改善箇所説明図

ホイールナット詳細

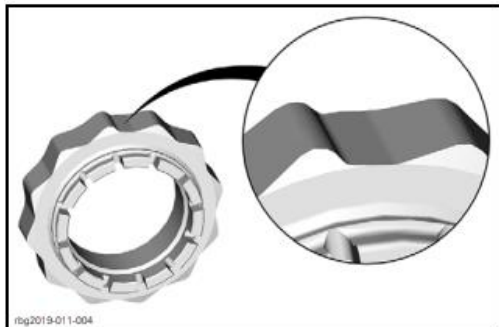
基準不適合箇所

前後のホイールにおいて、ホイールナットの強度が不足しているため、当該ナットに亀裂が生じることがある。そのため、当該ナットの締結力が低下し、最悪の場合、ホイールが外れるおそれがある。

改善の内容

全車両、ホイールナットを対策品に交換する。（対策品は、下図の様に一部形状を変更する）
